改善箇所説明図

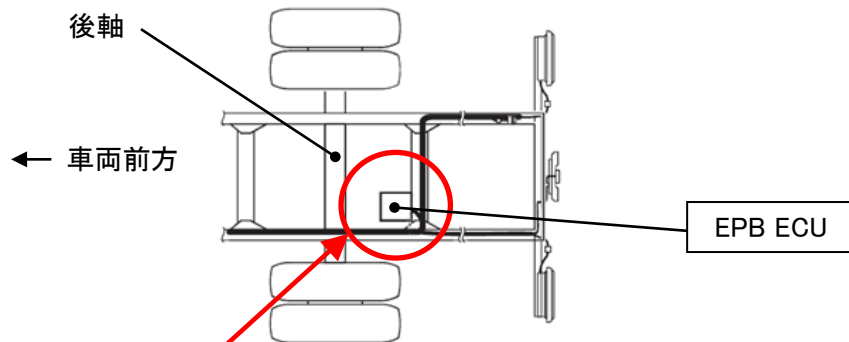
基準不適合発生箇所

電気自動車の小型トラックにおいて、EPB ECU の制御プログラムが不適切なため、キーオンによる EV システム起動途中に、EPB の解除操作を行うと、EPB およびヒルスタートアシスト(HSA:Hill Start Assist) の警告灯が点灯することがある。そのため、EPB 作動警告灯が消灯しているにもかかわらず、EPB が解除されずに車両が走行出来なくなる。

改善措置の内容

全車両、EPB ECU の制御プログラムを対策品に書き換える。

注：□ は、制御プログラムを対策品に書き換える部品を示す。

識別：作業完了車には、運転席下側の診断ツール接続コネクタ付近に白色ペイントを塗布する。
